Objet : *Recours administratif (RAPO) suite à la décision soumettant à évaluation environnementale le projet photovoltaïque sur la commune de Montreuil-sur-Loir (département de Maine-et-Loire).*

Référence (étude cas par cas) : 005312/KK P

Soleil du Midi Développement – SDMD – a déposé le 5 septembre 2025 une demande d'examen au cas par cas pour un projet de construction d'une centrale photovoltaïque au sol et ses équipements annexes, d'une puissance de 999 kWc, situé au lieu-dit Chandoiseau, à Montreuil-sur-Loir (49140).

Figure 1 Tracé de raccordement et chemin d'accès au site du projet

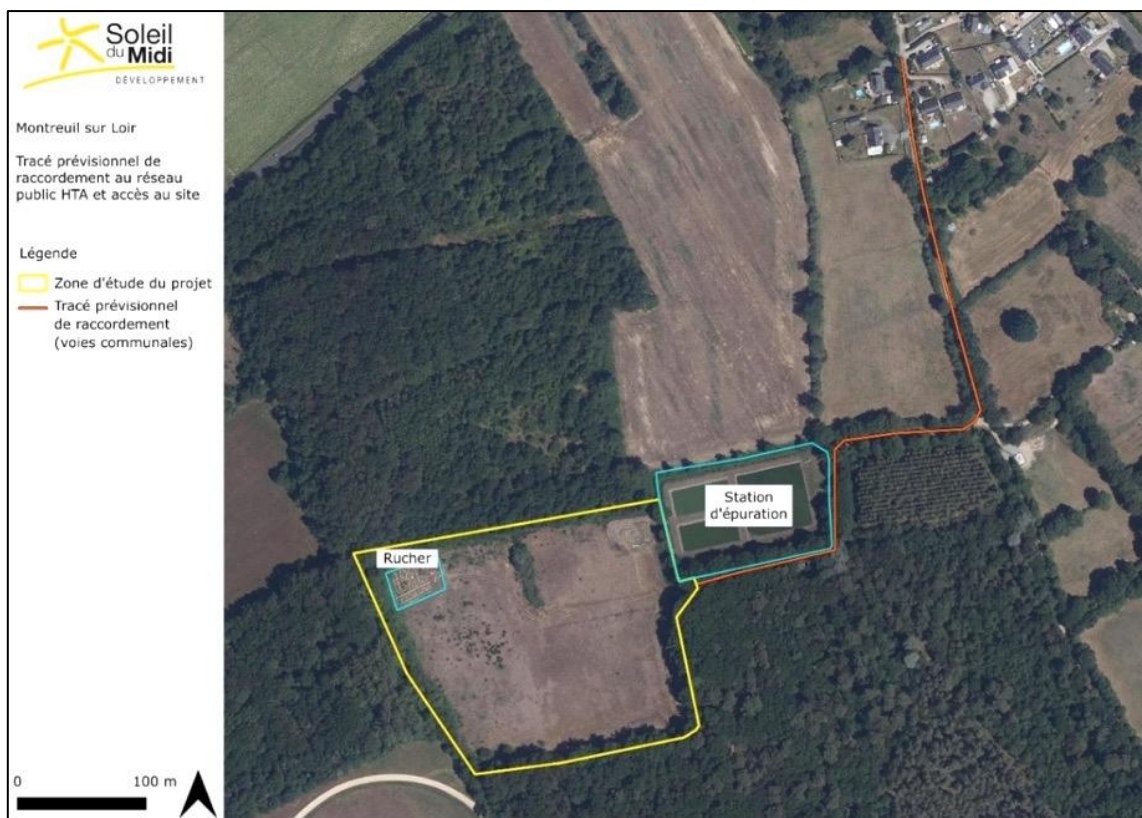
« Concernant les OLD, le pétitionnaire indique qu'il respectera le futur arrêté préfectoral qui prévoit des mesures d'évitement, de réduction et de compensation (ERC) prenant notamment en compte les dates d'intervention, hauteurs de coupe ou encore maintien d'îlots de végétation ; toutefois, le secteur choisi et son tracé de raccordement étant entourés de boisements, les OLD concerneront donc des surfaces boisées importantes et la zone humide alors même qu'aucune prospection naturaliste n'ayant été effectuée par le pétitionnaire sur les boisements, la présence notamment d'espèces protégées potentiellement impactées par les OLD n'est pas écartée ; Conformément aux articles L.411-1 et L.411-2 du code de l'environnement, le porteur de projet est soumis à l'interdiction d'atteinte aux espèces protégées et à leurs habitats ; il lui appartient ainsi d'encadrer la réalisation de son projet afin d'éviter tout impact résiduel sur les espèces protégées et de justifier de l'entier respect des dispositions du code de l'environnement, le cas échéant au travers d'une procédure de demande de dérogation d'atteinte aux espèces »

Comme précisé dans l'arrêté, l'impact des OLD du projet à mettre en place concernent également son raccordement. Le raccordement du projet au réseau Enedis mesure environ 600 m et sera réalisé via une liaison souterraine en accotement du chemin communal d'accès à la station d'épuration communale et au rucher (environ 150 ruches) situé au Nord-ouest du site d'étude.

Contrairement à ce qui avait pu être comptabilisé initialement (OLD de 50m de large le long du tracé de raccordement), et conformément à l'arrêté préfectoral SIDPC n°2025-68 paru récemment, il n'y a pas d'OLD au niveau des réseaux électriques enterrés. Le projet ne générera donc pas d'OLD au niveau de son raccordement.

L'accès au site se faisant par un chemin communal ouvert à la circulation publique, par ailleurs déjà utilisé pour accéder aux équipements cités précédemment, la réalisation du projet de parc solaire n'entraînera aucune OLD supplémentaire par rapport aux obligations actuellement en vigueur, par l'application de l'arrêté préfectoral SIDPC n°2025-68 », au niveau de cette voirie d'accès au site.

Figure 8 : Illustration de l'effet des modules sur l'écoulement des eaux pluviales
(Source : MEDDTL, 2011, Guide de l'étude d'impact pour les installations photovoltaïques au sol)

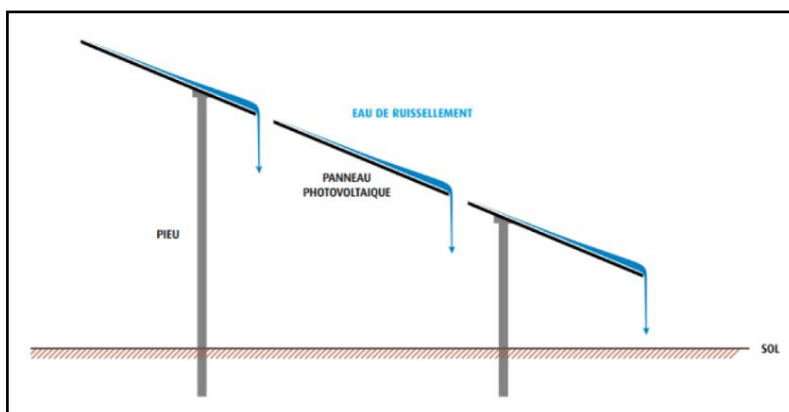
« Concernant l'impact sur le ruissellement et la ressource en eau, l'espacement prévu entre les panneaux permettra un écoulement des eaux pluviales, le recours à des pieux battus limite, d'après le dossier, l'imperméabilisation à moins de 10 m² avec les armoires techniques ; la voirie ne nécessitera aucun aménagement spécifique susceptible d'imperméabiliser le sol ;

Concernant la zone d'alimentation de la zone humide, le pétitionnaire indique qu'aucun effet de drainage n'est attendu en raison des espacements maintenus entre la zone humide et les premières structures du projet (clôture et pieux) ; cependant, aucun élément n'est apporté concernant l'étendue de cette zone d'alimentation ni sur l'impact indirect du projet sur cette alimentation, notamment celui des tranchées internes prévues à l'est de la zone humide ; »

Dans le cadre du projet de Montreuil-sur-Loir, l'absence d'érosion du sol et la nécessité d'une répartition homogène des eaux superficielles ont été assurées par le maintien de la même couverture végétale au sol et un espacement minimal entre les modules de 2 cm.

Ces espacements entre modules permettent que les eaux de ruissellement sur les modules ne soient pas concentrées en un seul point de chute linéaire.
